Controlebezoek - Periodiek [Hfst 6.5]

Verslagnummer: 5/18022025/43438/1/1

Inspectie adres: Mechelsesteenweg 124 - 201,
 2018 Antwerpen (België)
 De fundering dateert van: Na 1 oktober 1981
 Type: Controlebezoek - Periodiek [Hfst 6.5]

Elektrisch bord

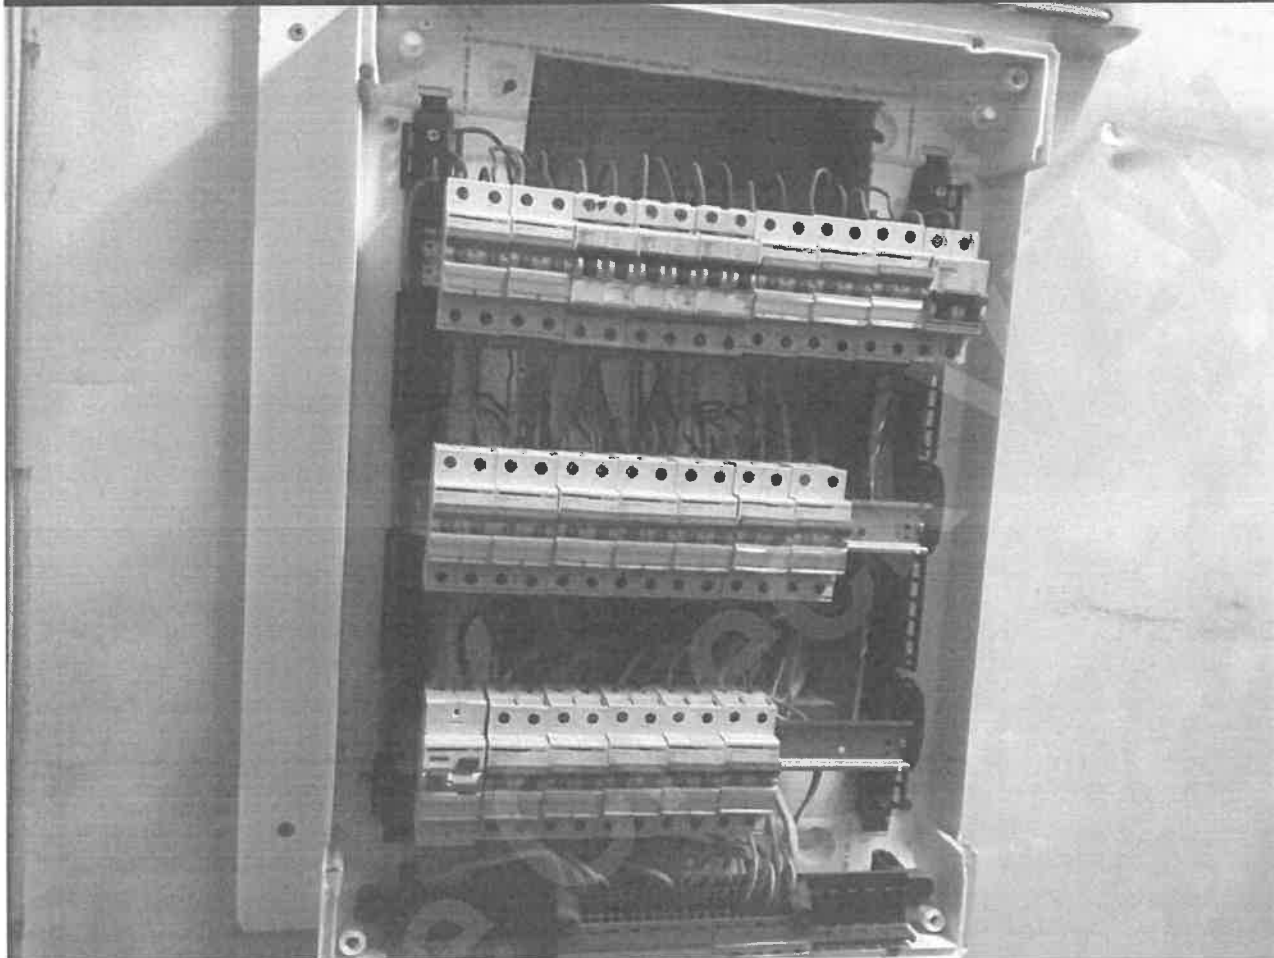
- Het eendraadsschema en situatieplan zijn niet aanwezig. - oAfd 3.1.2.1
 - De algemene scheidingschakelaar moet op het hoofdschakel- en verdeelbord geplaatst worden die gelijktijdige onderbreking mogelijk maakt van alle fasen, en eventueel van de nulgeleider. - oAfd 5.3.5.1.b
 - Schakelaars / stopcontacten / aftakkingsdozen zijn niet conform bevestigd. - oAfd 5.3.4.2c; oAfd 5.3.5.2; Afd 1.4.1; Afd 1.4.2; oAfd 5.3.5.4
 - Er is elektrisch materiaal aanwezig in een/meerdere volumes van de badkamer/douche. - Afd 7.1.4; Afd 7.1.5
 - De beschermingsindex tegen rechtstreekse aanraking van de verlichting, stopcontacten en/of schakelaars is niet voldoende. Plaats afscherming, dekseltjes, kapjes, - oAfd 4.2.2.3
- Extra opmerking: O.a. kabelgoten
- Lusterklemmen zijn niet toegestaan in het verdeelbord.
